**СОЕДИНЕНИЯ ТРУБОПРОВОДОВ С ВРЕЗАЮЩИМСЯ
КОЛЬЦОМ ТРОЙНИКОВЫЕ ПЕРЕХОДНЫЕ****Конструкция и основные размеры**

**ГОСТ
24080—80**

Изменение № 1 ГОСТ 24080—80 Соединения трубопроводов с врезающимся кольцом тройниковые переходные. Конструкция и основные размеры

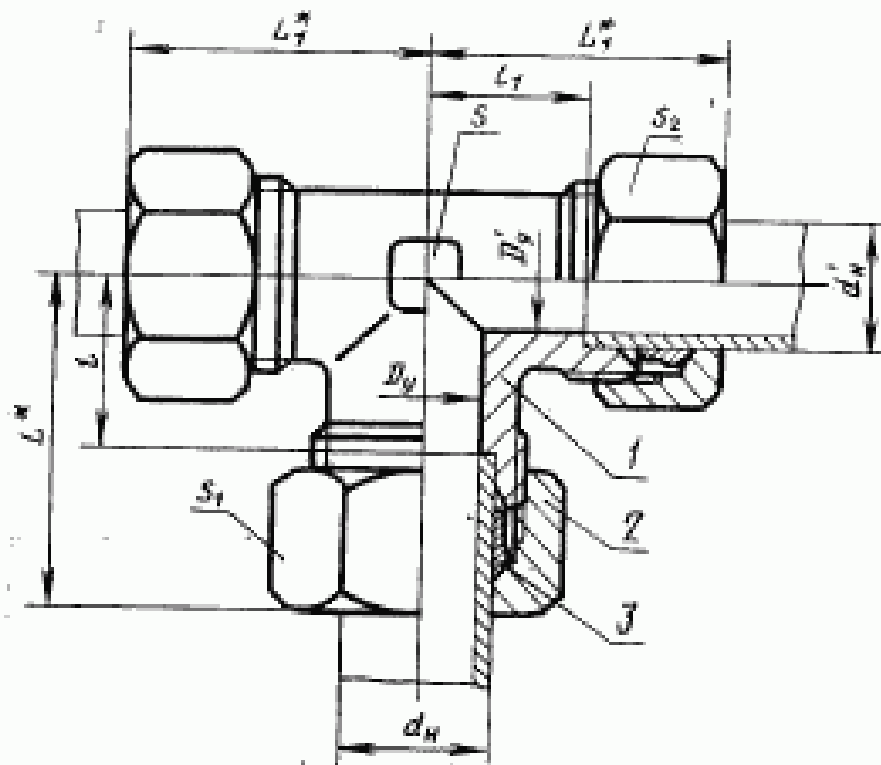
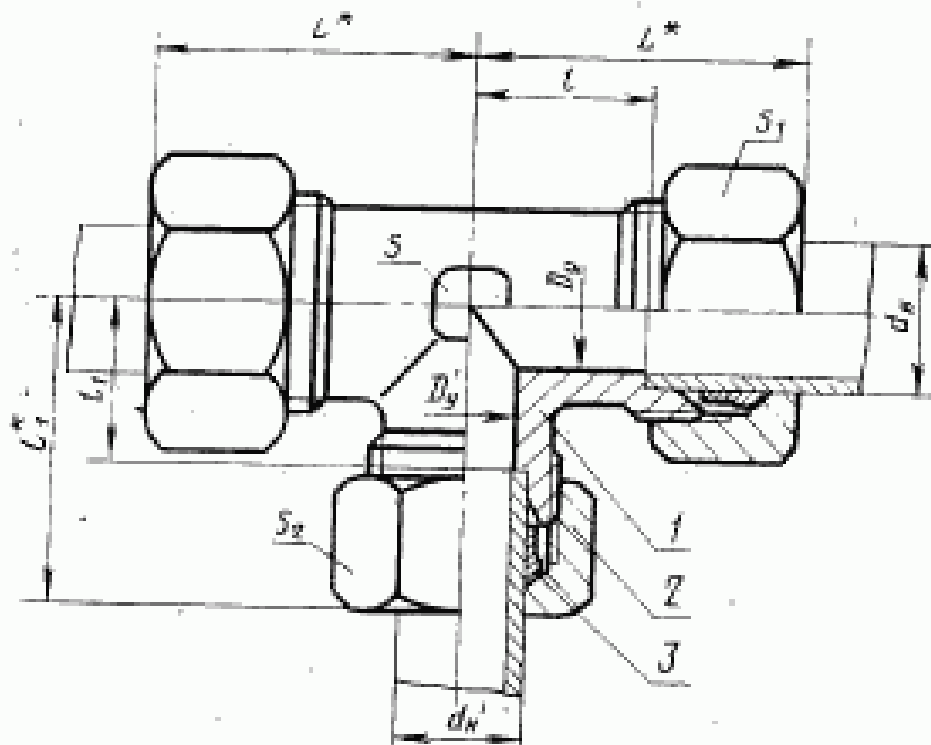
Пункт 2. Заменить обозначения размеров: d_n на D_n ; d'_n на D'_n ;
